## Betroffenheit Bad Schwartau – PFA Lübeck

1. Aktuelle Situation nach Auslegung der Planungsunterlagen:
2. Betroffene Grundstücke auf Bad Schwartauer Stadtgebiet: 6.007, S. 34; 36-38; 41
3. Bau eines Schaltpostens: 03\_700 Nr. 61: Abschnitte 7 und 8 Erläuterungsbericht und eines Wendehammers von 18 m Durchmesser als Zufahrt für Rettungsdienste zum Fluchtpunkt 57.

Abbildung-11 Planausschnitt der Bahn mit Beschriftung

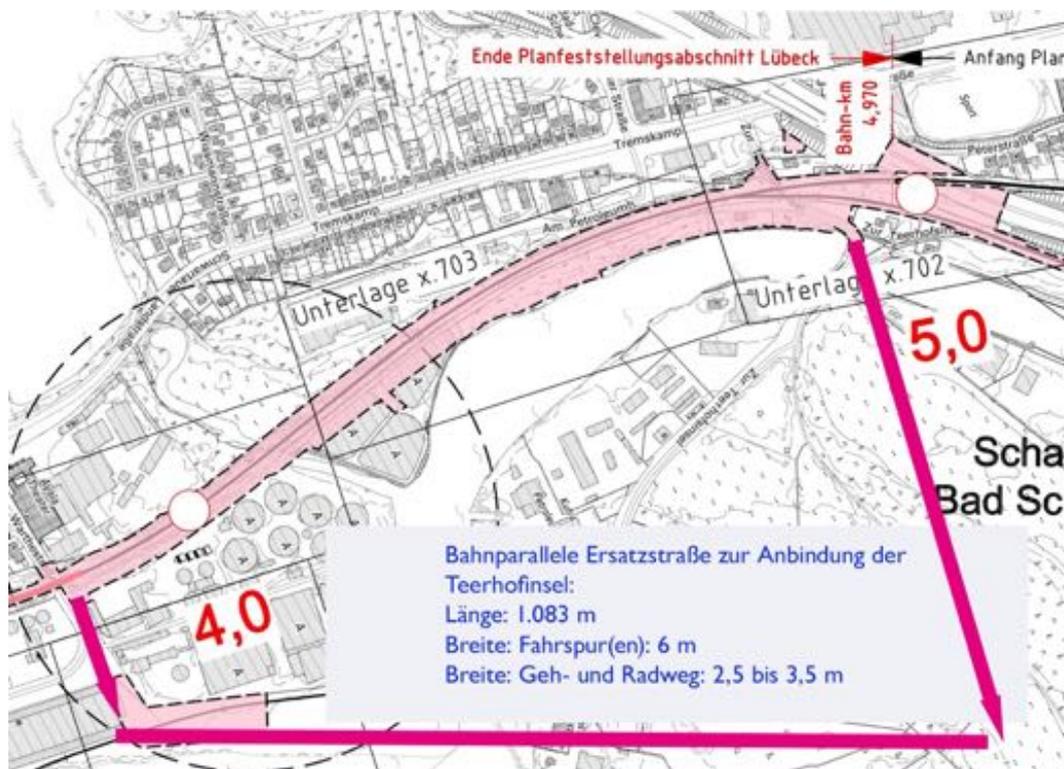
Aufgrund der beengten Straßenverhältnisse in der Warthestraße und aufgrund der Tatsache, dass die Bestands-EÜ unverändert bleiben soll (01-001 E-Bericht Tab. 6 S. 108), erscheint es kaum möglich, die neue Ersatzstraße mit einer Linksabbiegerspur anzubinden.

Hier muss zur Entlastung der Zufahrt zur Posenerstr., zur Eric-Warburg-Brücke und zur Vermeidung eines Rückstaus auf der Schwartauer Landstr. / Tremskamp dringend eine Lösung gefunden werden.

Abbildung 23-SÜ Mühlenbach Schnitt 07-3\_100

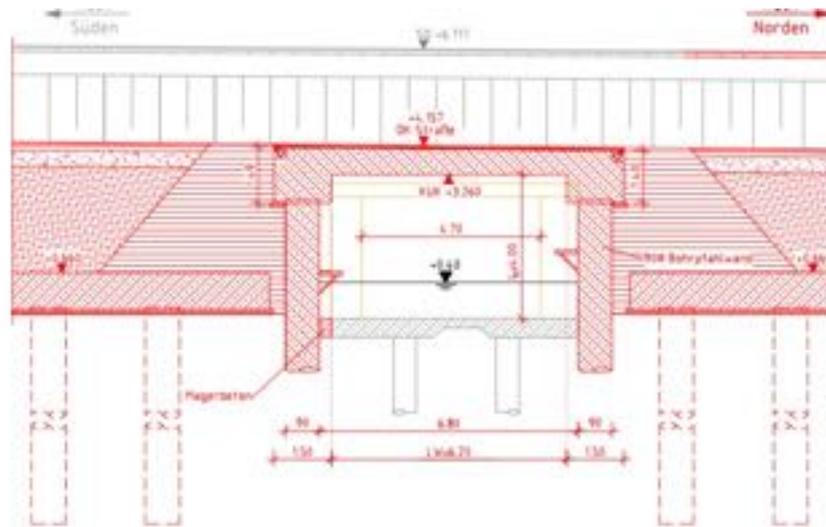
Angesichts dieser Planungen stellen sich Fragen, inwieweit das Brückenbauwerk nicht als eine massive Barriere, wie ein Sperrwerk im Biotopverbund wirken wird. Anhand der Planzeichnungen werden Geh-/Radweg + Fahrbahn + Geländer mindestens 13 m Breite haben. Dazu muss die jetzige EÜ über den Mühlenbach gerechnet werden. Genauere Angaben macht die Bahn – auch auf Nachfrage nicht.

Geht man davon aus, dass die 2 Gleise allein eine Breite von mind. 7 Metern beanspruchen plus jeweils 4 m Böschung, so wird die EÜ eine Breite von mind. 15 m haben. Das gesamte Bauwerk am Mühlenbach damit eine Breite von mindestens 30 Metern. Ob durch dieses „schwarze Loch“ trotz Otterstegen Tiere queren können / werden, darf bezweifelt werden – trotz im Bereich der EÜ nachzurüstenden Otterstege. Ein kürzlich auf den Gleisen überfahrener Nutria lässt eher das Gegenteil vermuten.
